## Nota tecnica nr.5 (valida dalla gara di VALLELUNGA)

(Nota tecnica nr.5 del 02-09-2019)

Spare parts catalog THUNDER\_v01\_2019-08-29.pptx  
\\afs\_mono\_gb08-18

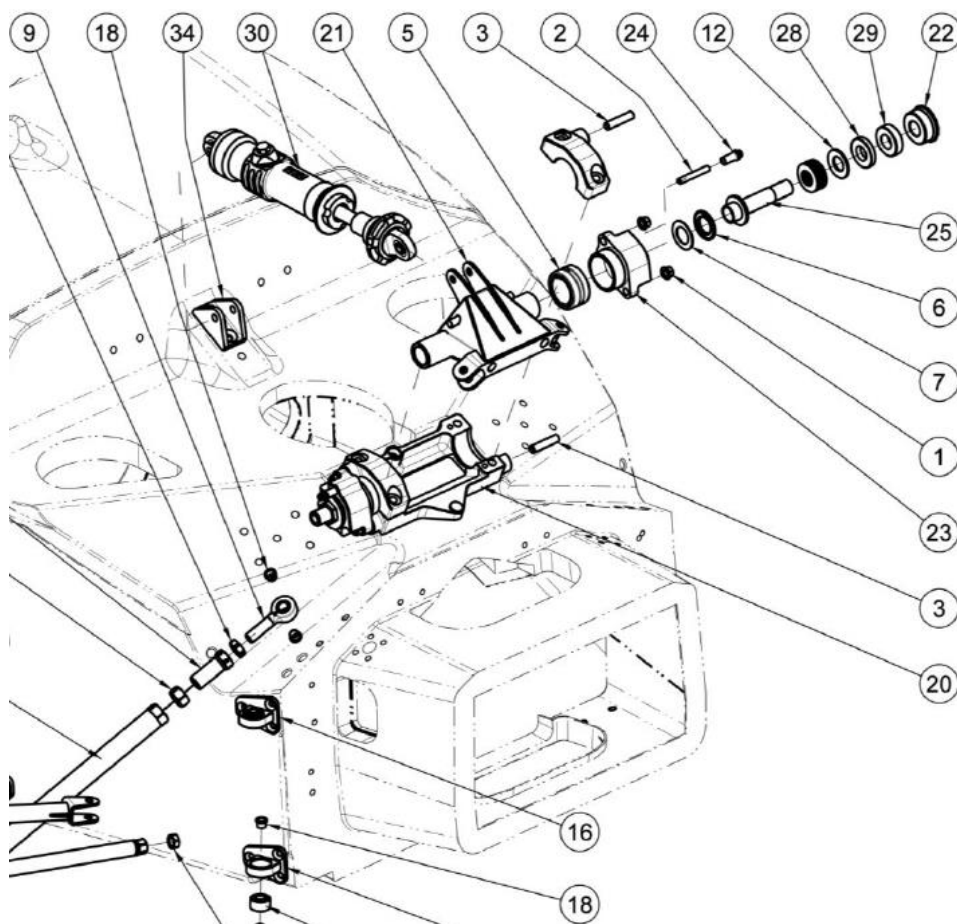
- Nell'esploso del listino ricambi c'è un errore nella posizione dei particolari 6-7-25, di seguito la sequenza corretta. E' un errore nella sola documentazione, il montaggio del componente nelle vetture consegnate è sempre stato adeguato
